AKCINĖ BENDROVĖ „VIA LIETUVA“

DĖL PIRKIMO DOKUMENTŲ PAAIŠKINIMO NR. 4

Akcinė bendrovė „Via Lietuva“ (toliau – Perkančioji organizacija) vykdo viešojo pirkimo „Kelio Nr. 4730 Lapiakalnis–Abromiškės–Žebertonys ruožo 0,00 km iki 5,830 km rekonstravimo statybos darbų atlikimas“ (Pirkimo ID 177742), atliekamo tarptautinio atviro konkurso būdu, procedūras ir teikia pirkimo dokumentų paaiškinimus, atsakydama į tiekėjų klausimus.

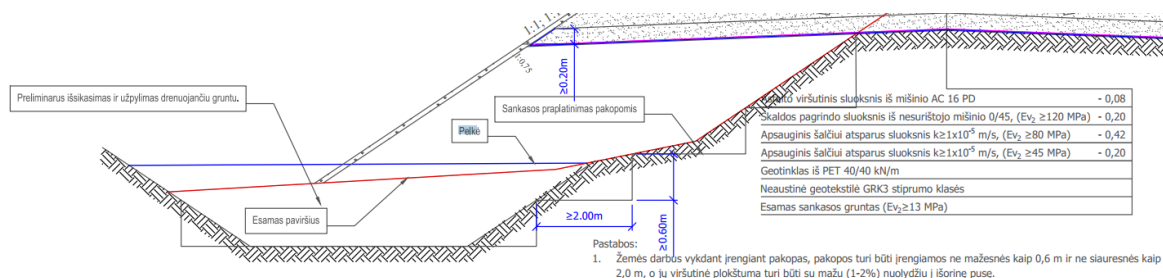
1. Klausimas. „Prašome patikslinti betono markes po kelio bortais, kadangi TS rašoma, kad bortai klojami ant C12/15, tuo tarpu kiekių žiniaraščiuose ant C20/25. Taip pat prašome pateikto bortų detales.

Atsakymas. Kelio bortas įrengiamas ant C20/25 betono markės. Tikslinama TS – „**Betono pagrindo storis po gatvės ir sužemintais bortais įrengiamas 20 cm su atspara, betono markė C20/25. Vejos bortams naudojama betono klasė ne mažesnė kaip C 12/15.**“

11.1. SUOLIUKAI

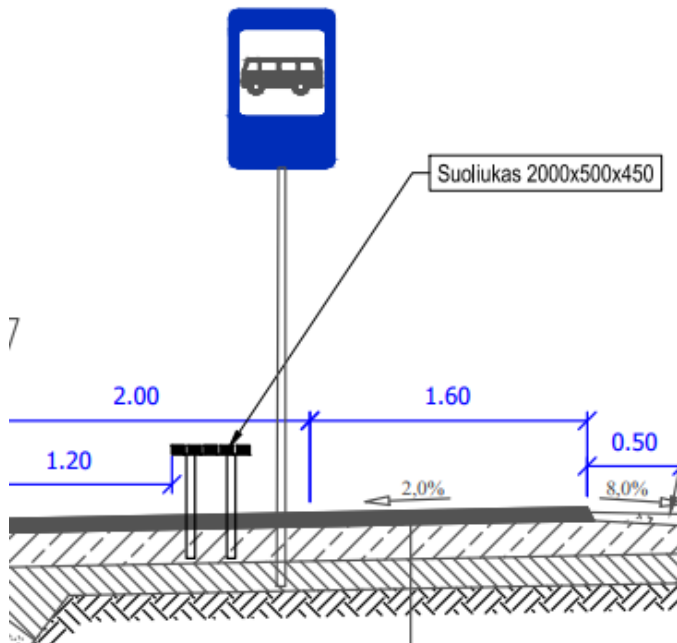
5. Klausimas. „Prašome patikslinti suoliukų matmenis, nes TS nurodyta 1,7x0,4x0,4

Minimalus suolo ilgis 1,7 m, aukštis 0,4 m, plotis – 0,4 m.

O brėžinyje 2x0,5x0,45

Atsakymas. Vadovautis TS nurodytais matmenimis (pastaba: patikslintas skersinis profilis bus pateiktas su kitu raštu).
